高浜発電所第1, 2号機審査資料	
資料番号	2-1 改1
提出年月日	2023年3月22日

申請書記載内容に関する補足説明

関西電力株式会社

a. 計算体系

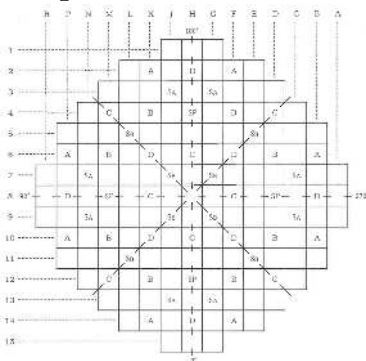
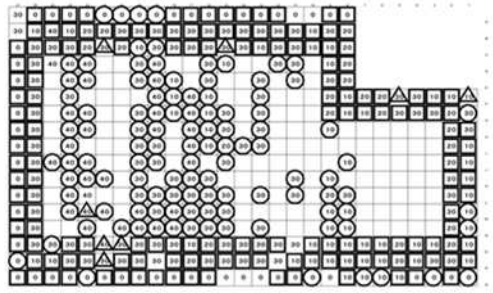
(4) 「添付資料 2 燃料取扱設備、新燃料貯蔵設備及び使用済燃料貯蔵設備の核燃料物質が臨界に達しないことに関する説明書」における解析条件の記載について

設置許可添付資料 8 に記載の解析条件については、本申請の添付資料 2 の別添 1 にパラメータごとに分散して記載していた。

設置許可添付資料 8 に記載の解析条件については、本申請の添付資料 2 の本文に集約して記載する（別紙 5 参照）ことを検討する。
